# PLANTA SOLAR FOTOVOLTAICA "SALINAS I" DE 49,5 MWp

TT.MM. Tarancón y Belinchón | CUENCA

- > DOCUMENTO  
*Adenda: Modificación de proyecto*
- > LUGAR Y FECHA  
*Cuenca, noviembre 2022*
- > PETICIONARIO  
*ENERGÍAS RENOVABLES DE CIRCE, S.L*
- > DESTINATARIO  
*Servicio de Transición Energética de Cuenca  
Delegación Provincial de Desarrollo Sostenible en Cuenca  
Consejería de Desarrollo Sostenible  
Junta de Comunidades de Castilla-La Mancha*

Figura 2.1.1.b. Diseño de la planta solar tras modificación (proyecto reformado).

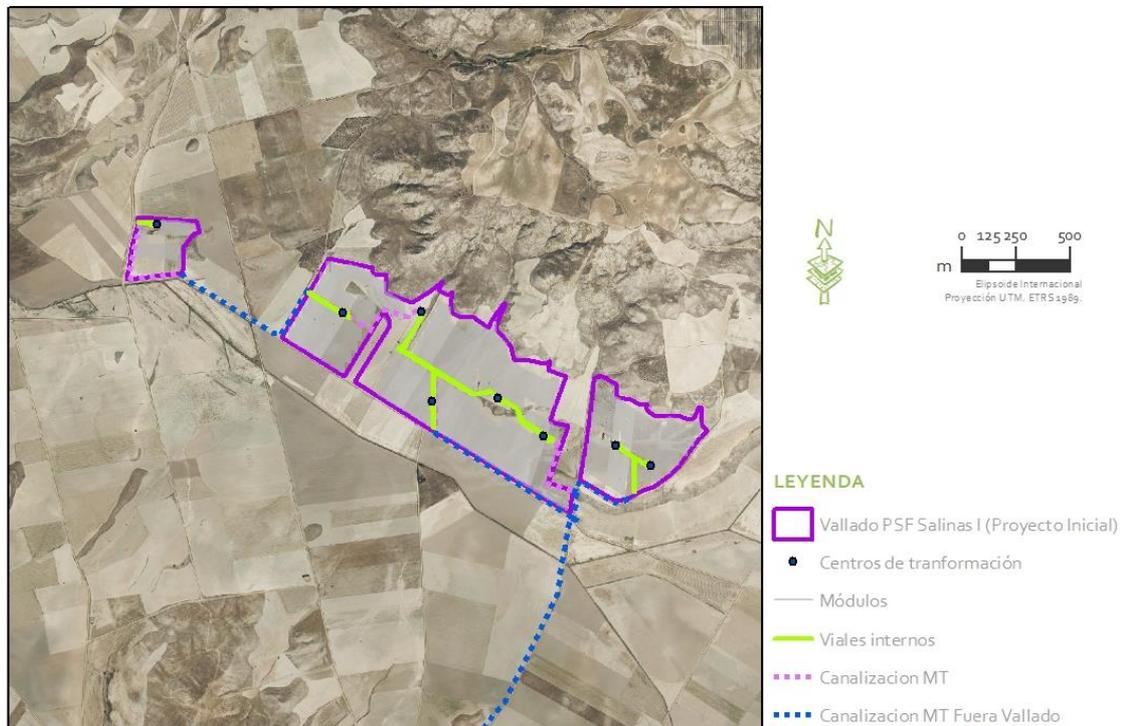
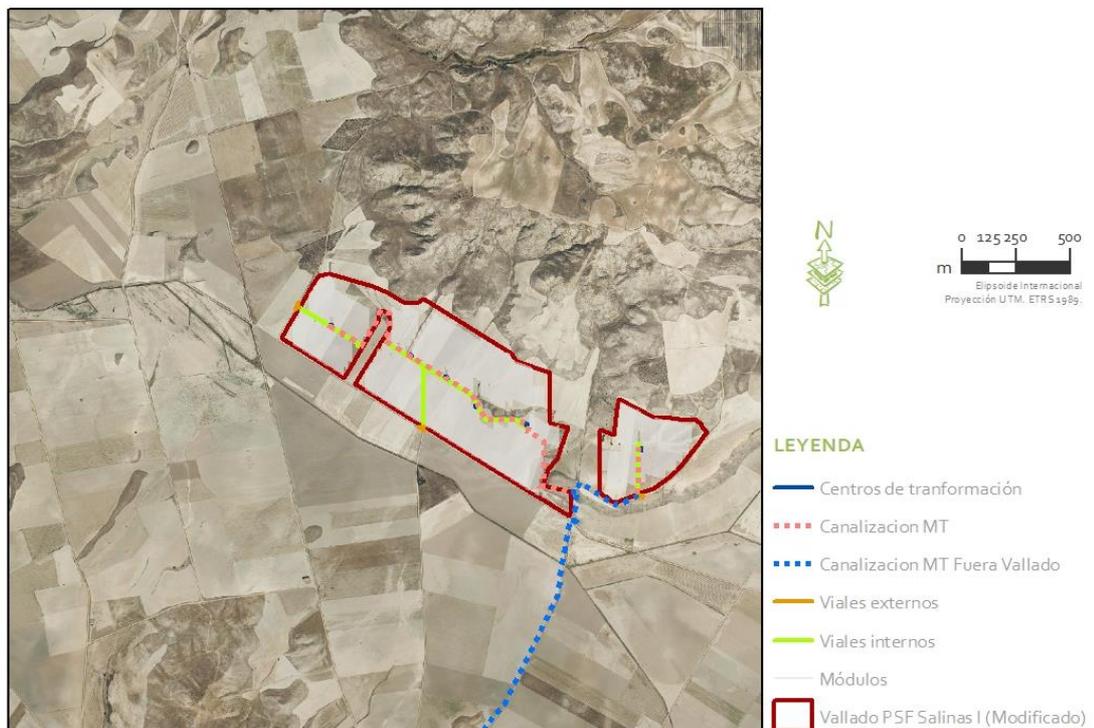
Se han reducido el número de parcelas afectadas por el proyecto, sin la inclusión de nuevas parcelas. En el proyecto tramitado el área total bruta disponible para el proyecto era de 100,41 ha, definida como la superficie delimitada por las parcelas catastrales utilizadas. Sin embargo, la superficie útil para la implantación era de 91,52 ha, definida como la superficie del vallado perimetral (7.812 m de vallado).

En el proyecto reformado, el área total bruta disponible para el proyecto es de 89,53 ha, definida como la superficie delimitada por las parcelas catastrales utilizadas. Sin embargo, la superficie útil para la implantación es de 75,79 ha, definida como la superficie del vallado perimetral (6.317 m de vallado).

Las modificaciones del layout se pueden observar en las figuras 2.1.1.a y 2.1.1.b.

Figura 2.3.3.h. Proyecto reformado. Cartografía de vegetación en el entorno de los apoyos n.º 2 y n.º 3.

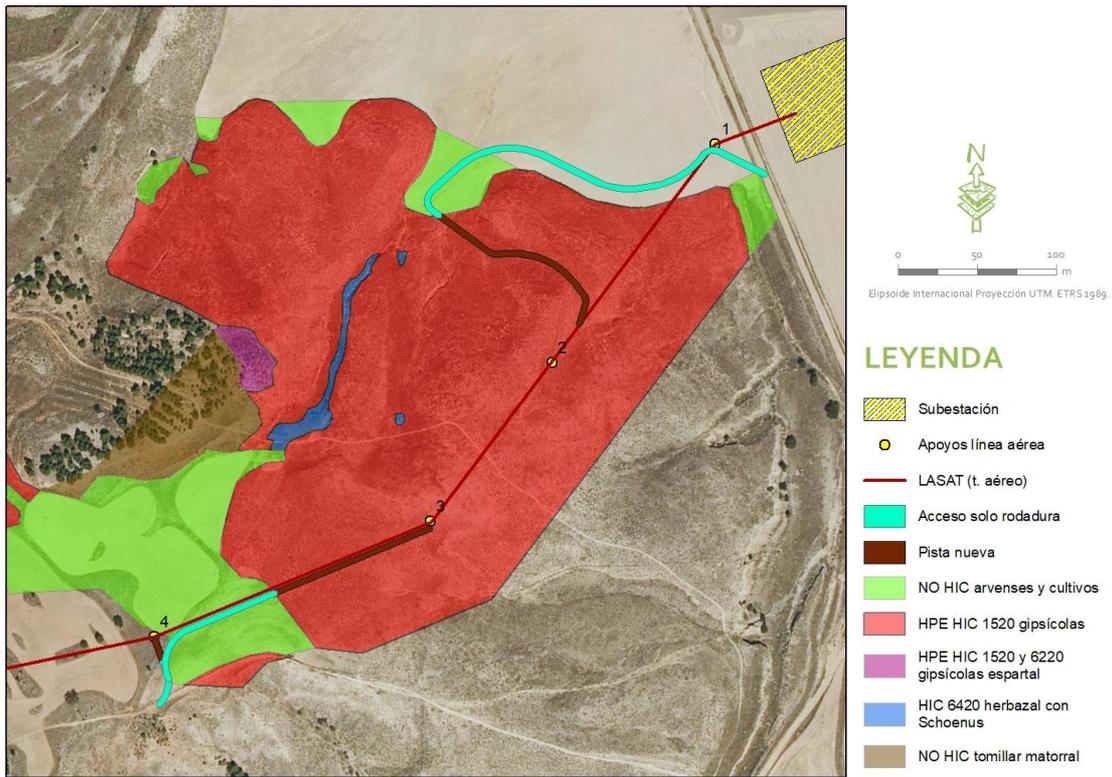
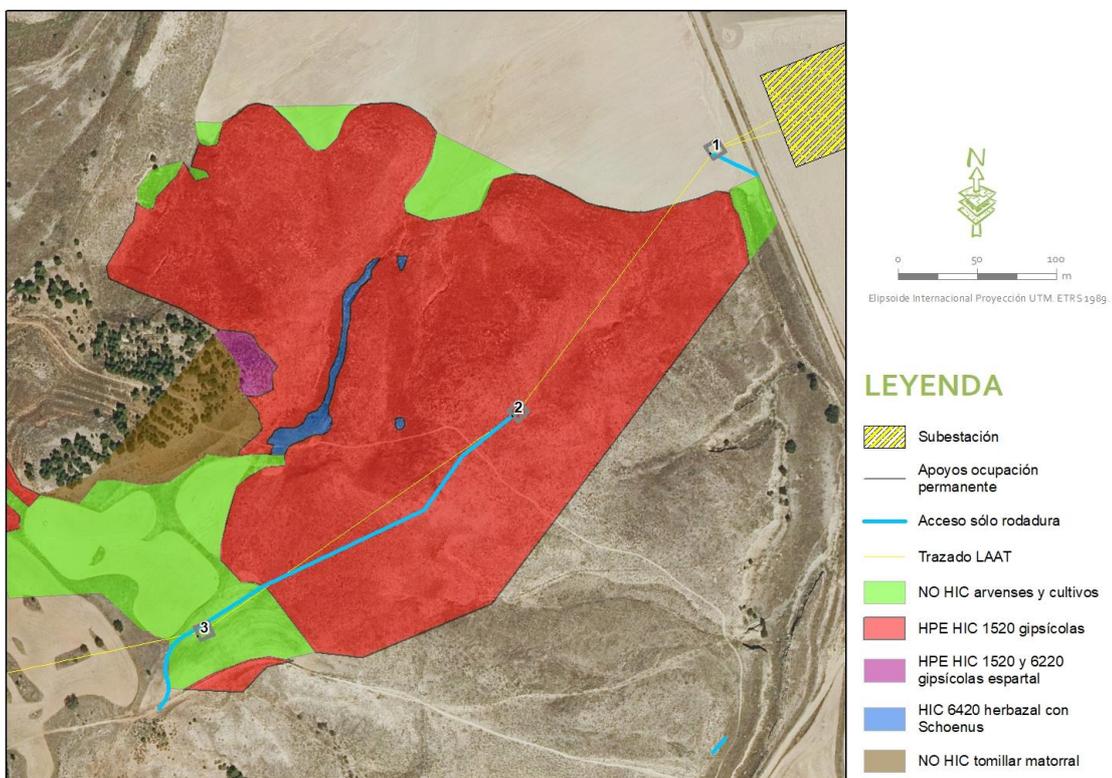
- Se elimina el apoyo nº 4 del proyecto tramitado.
- El apoyo 9 (apoyo nº 10 en el proyecto tramitado), se traslada hacia el noroeste para implantarlo en terrenos de cultivo, **reduciendo totalmente la afectación a vegetación gipsófila (HIC 1520\*-HPE Comunidades Gipsófilas).**

Figura 2.3.3.l. Proyecto reformado. Cartografía de vegetación en el entorno de los apoyos n.º 11, n.º 12 y n.º 13.

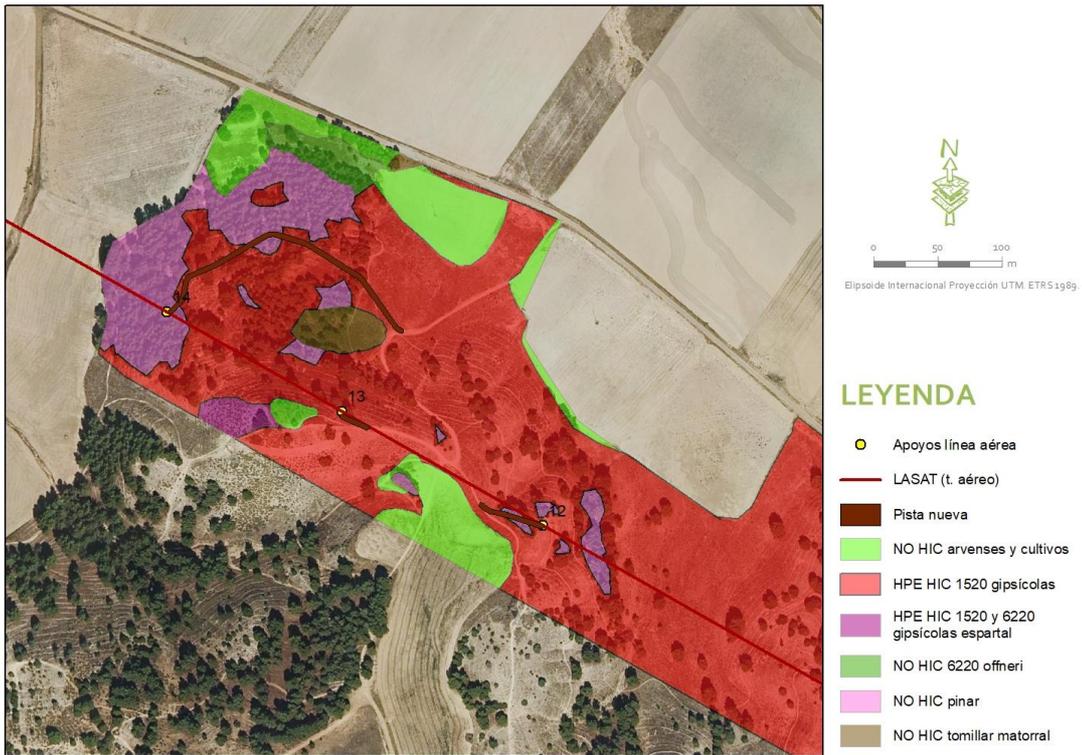
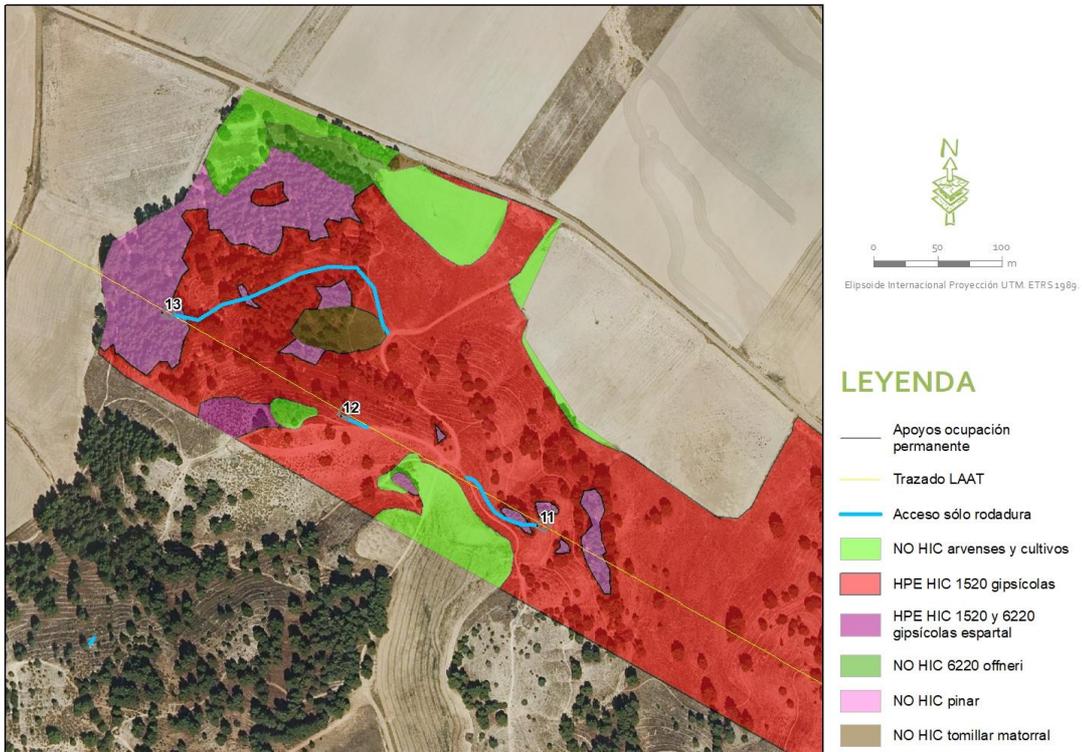
Apoyos n.º 11, n.º 12 y n.º 13 (n.º 12, n.º 13 y n.º 14 en el proyecto tramitado)

Figura 2.3.3.n. Proyecto reformado. Cartografía de vegetación en el entorno de los apoyos n.º 26 y n.º 27.

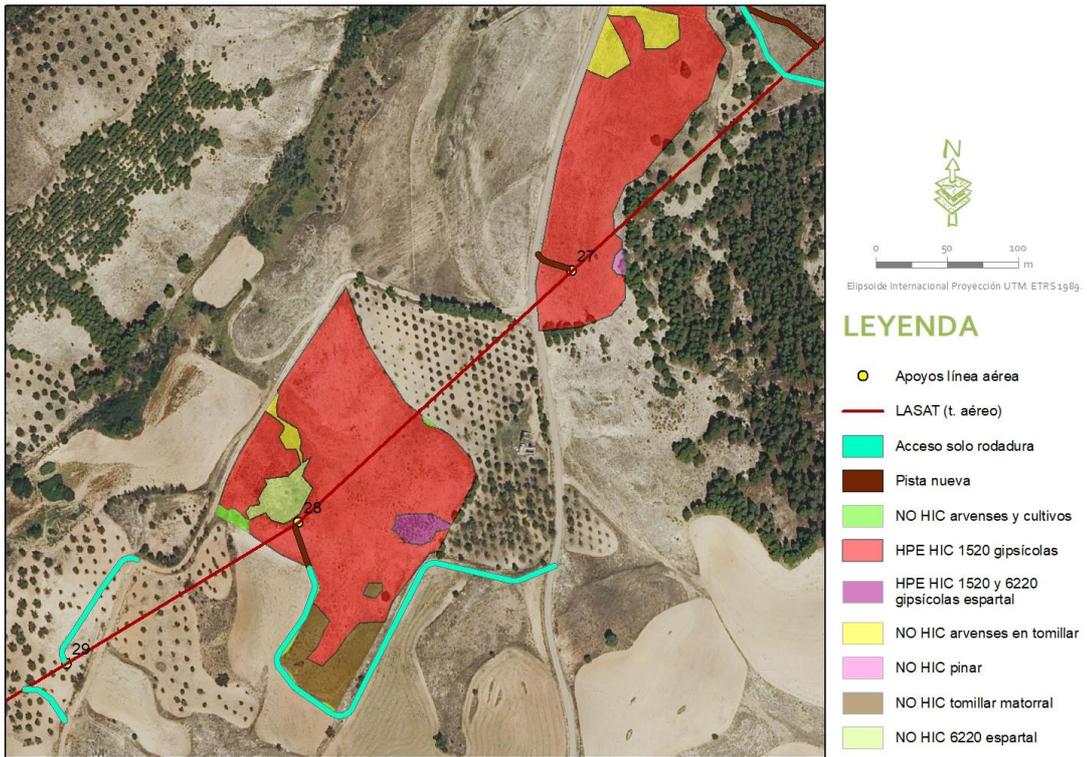
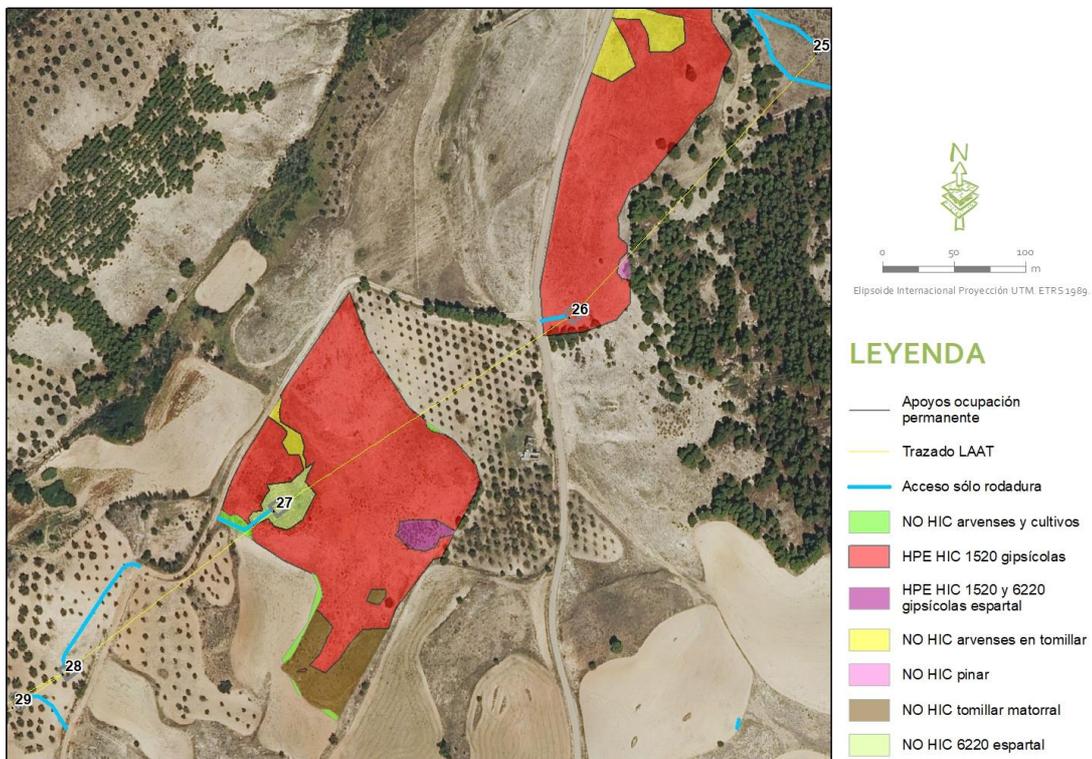
- Se desplaza el apoyo nº 27 (apoyo nº 28 en el proyecto tramitado) hacia el noroeste para que se ubique en una zona de espartal (no HIC).
- Se modifica el trazado de varios accesos a los apoyos para evitar o minimizar la afección sobre HIC 1520\*-HPE Comunidades Gipsófilas.

**Figura 4.1.a.** Detalle del vallado reformado (azul) propuesto para evitar totalmente la afectación sobre formaciones vegetales consideradas HPE y que excluye también la plantación de arbolado existente en la parte Este (vallado amarillo).

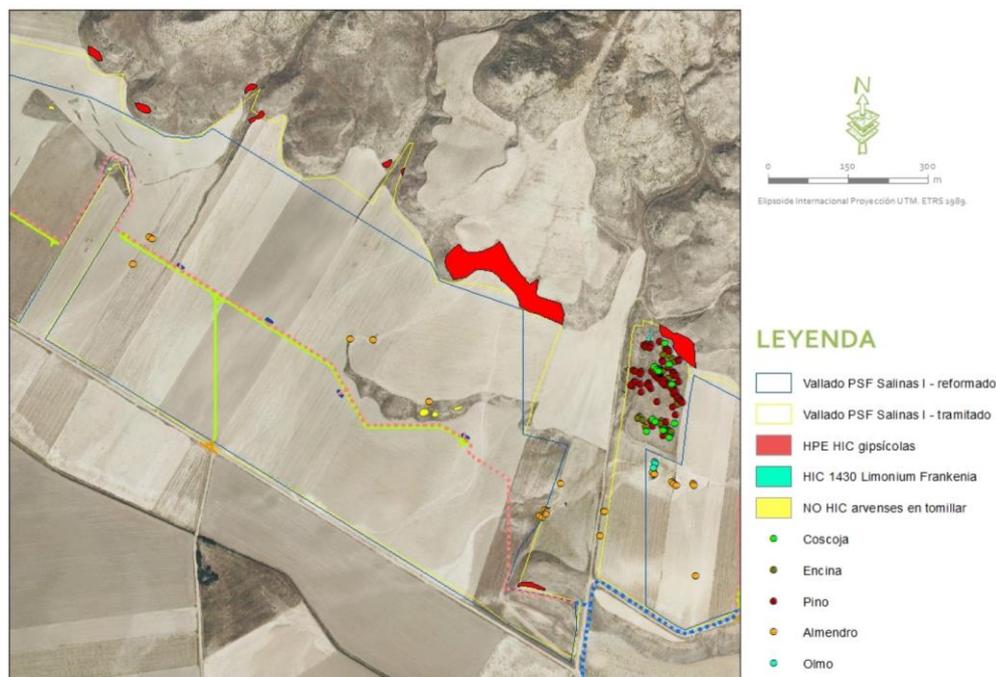
Por otro lado, queda fuera de la implantación planificada la zona en la que existe plantación de pino carrasco, coscoja y carrasca (figura 4.1.a.). **Se plantea desafectar este terreno y destinarlo a futuras medidas compensatorias, de modo que podrían desarrollarse allí acciones que favorezcan formaciones vegetales de interés detectadas en el ámbito de estudio.**

Figura 4.2.1.b. Proyecto reformado. Cartografía de vegetación en el entorno de los apoyos n.º 2 y n.º 3.

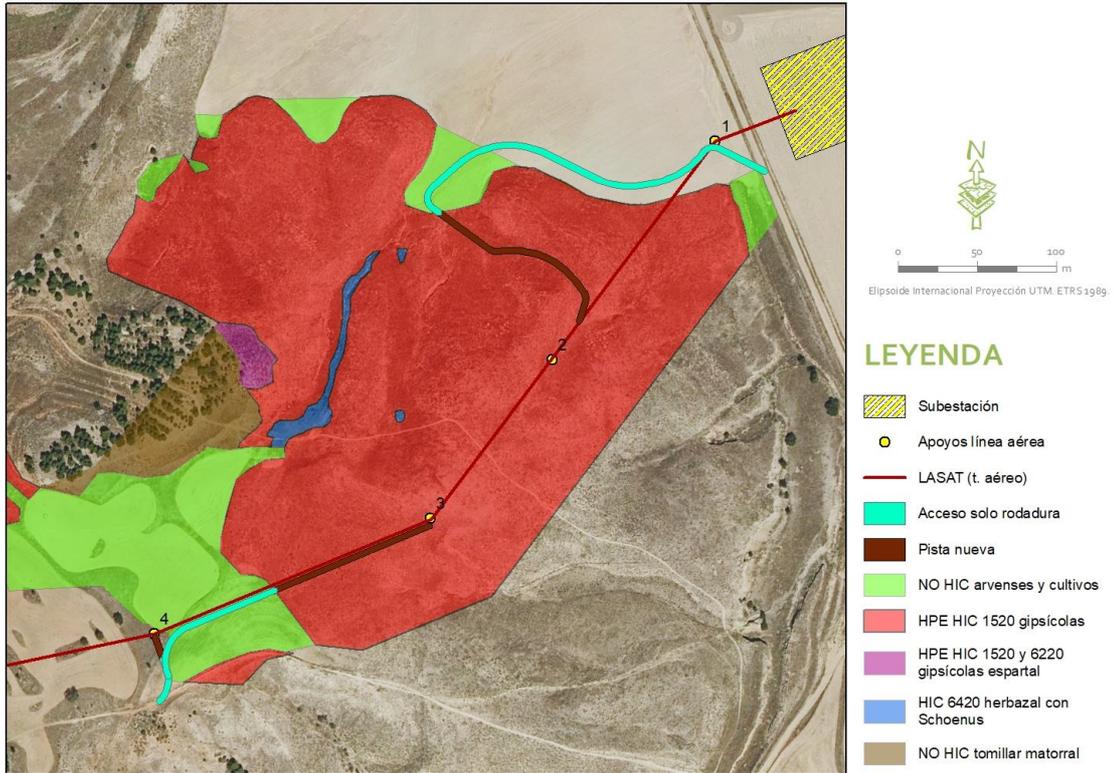
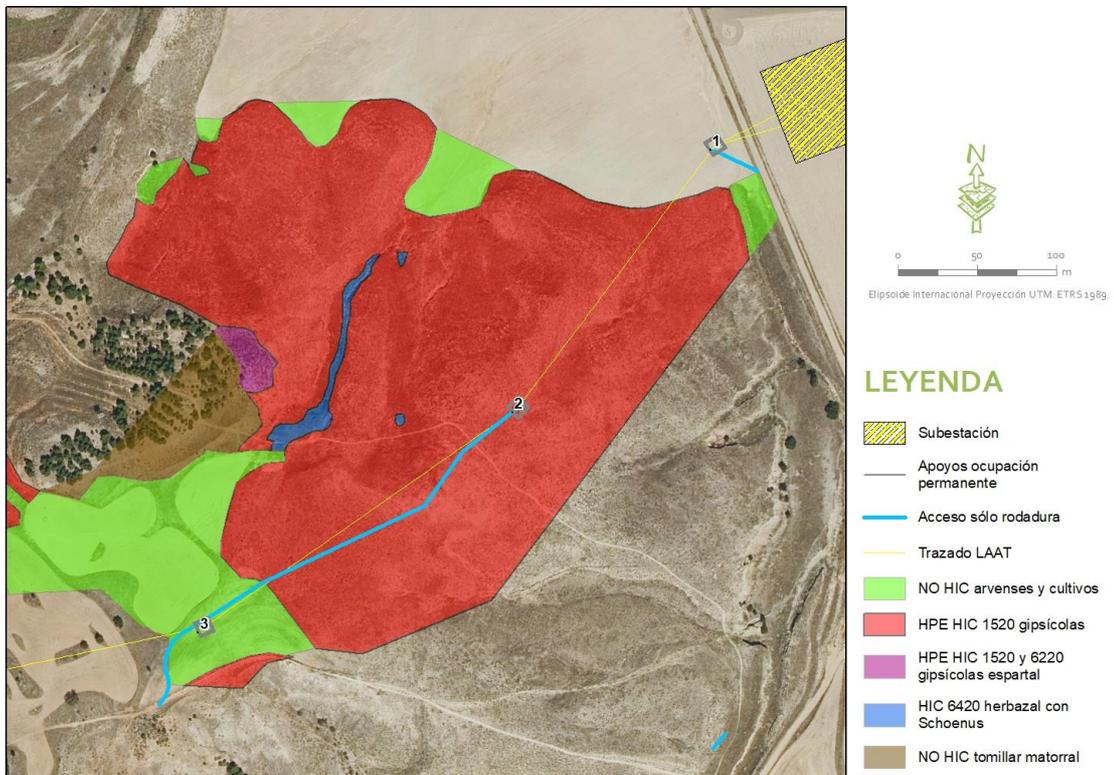
- Como conclusión, respecto de la situación en el proyecto tramitado, se elimina un apoyo (n.º.4 en el proyecto tramitado), el apoyo n.º 3 queda fuera del HIC 1520\* ubicándose sobre terrenos de cultivo, el apoyo n.º 2 se desplaza para evitar la afectación a zonas de vaguada y se disminuye la longitud de camino que discurrirá dentro del hábitat indicado, de 235 m a 200 m. Se favorecerá la recolonización de los viales, de carácter temporal, por especies gipsícolas.

Figura 4.2.2.a. Proyecto tramitado. Cartografía de vegetación en el entorno de los apoyos n.º 9 a 11.

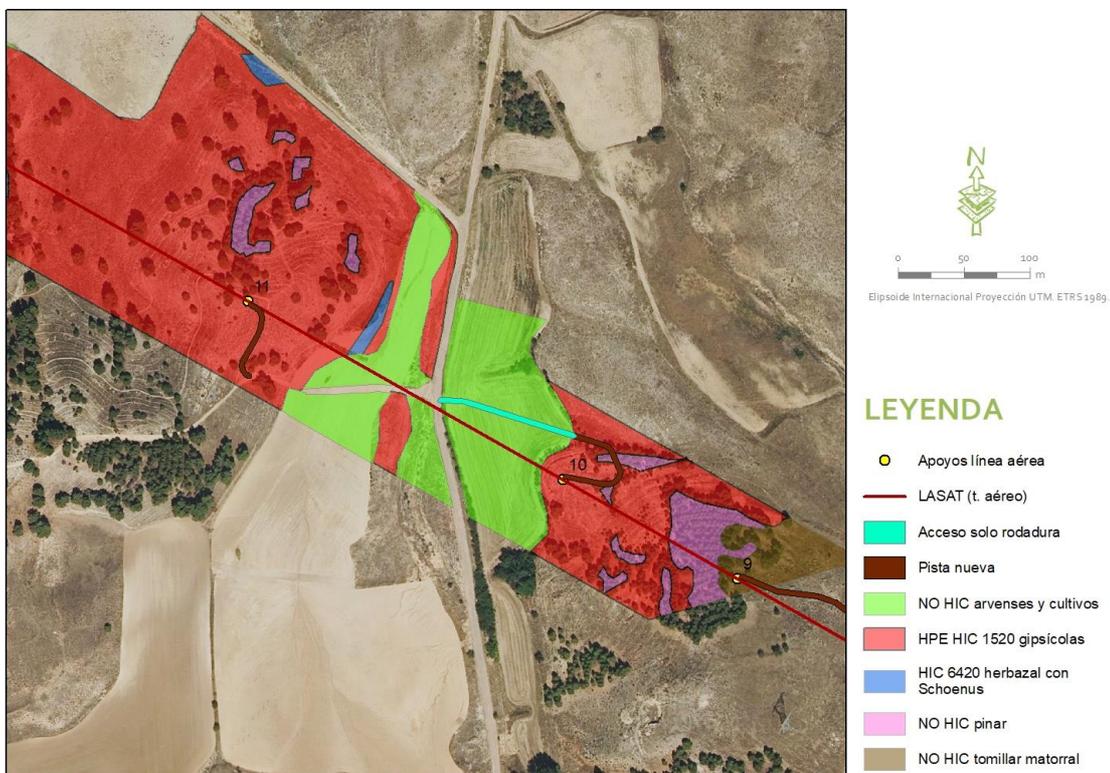
- Como conclusión, en el proyecto reformado el apoyo nº 10 (apoyo nº 11 en el proyecto tramitado) queda fuera del HIC 1520\* y se aprovechará un pequeño acceso preexistente para el apoyo nº 10 (apoyo nº 11 en el proyecto tramitado), reduciendo la afección sobre el HIC 1520-HPE. Se favorecerá la recolonización de los viales, de carácter temporal, por especies gipsícolas.
